対策箇所説明図

対策内容

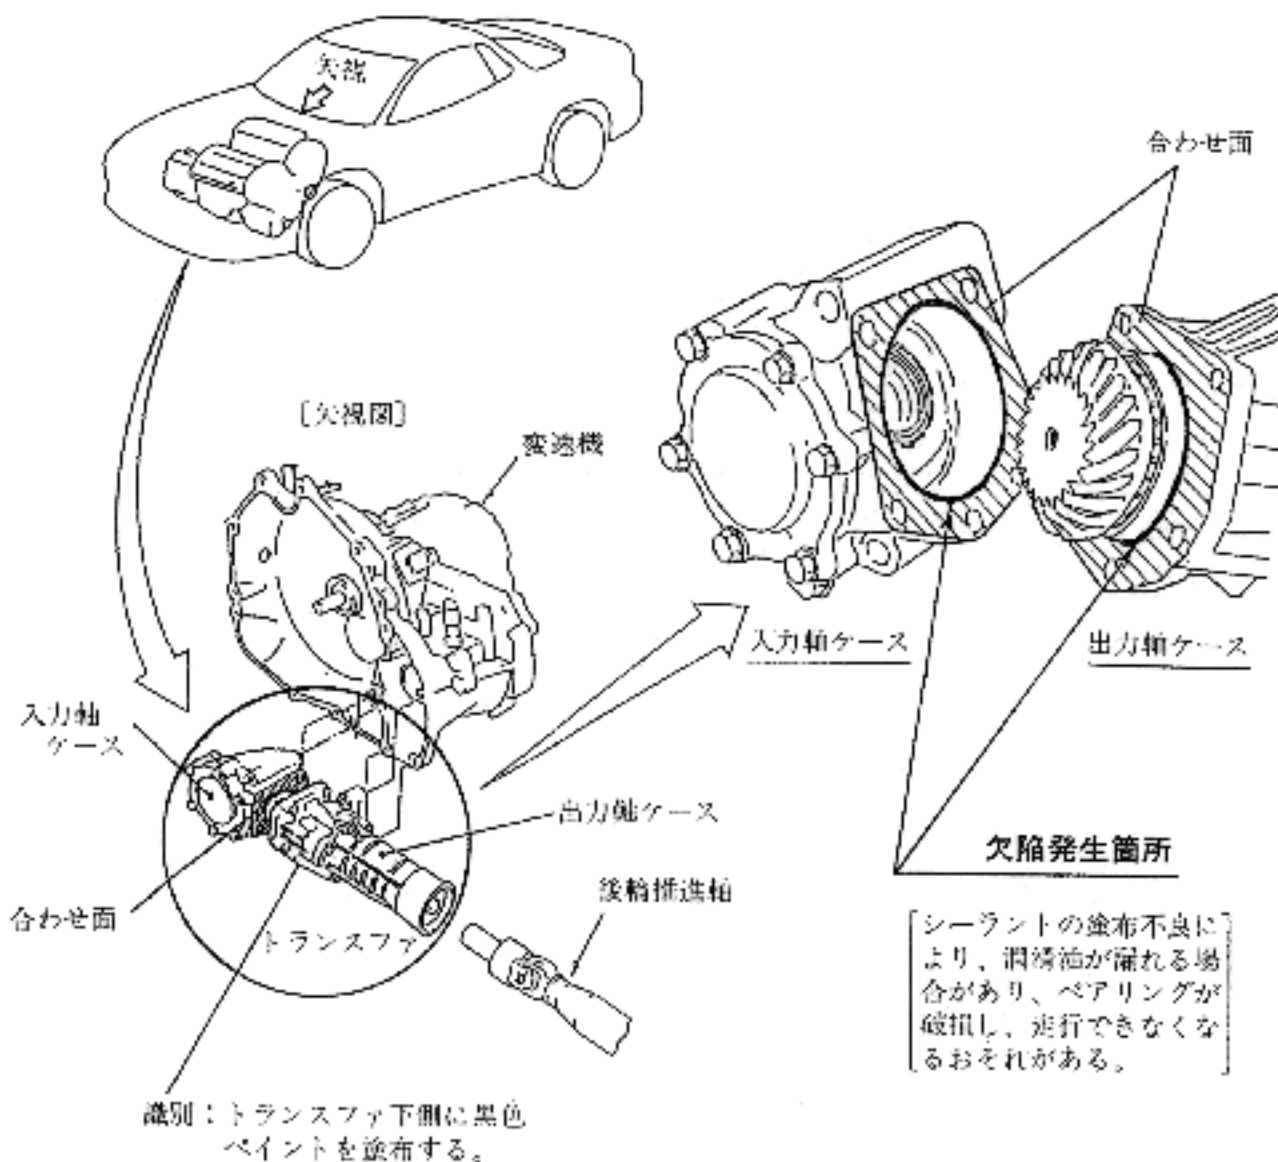
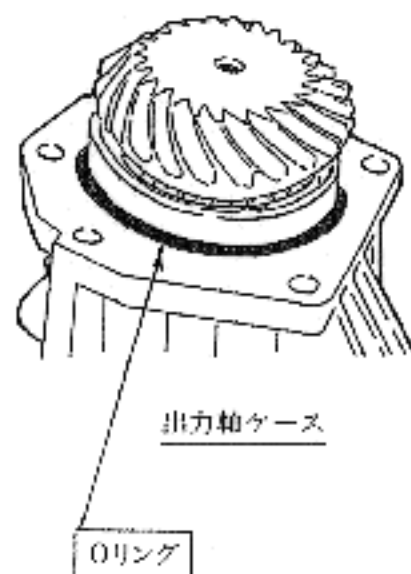
全車両、トランスファの潤滑油漏れ状況を点検するとともに、当該合わせ面にOリングを取り付ける。なお、潤滑油漏れが発生している車両は、トランスファを交換する。
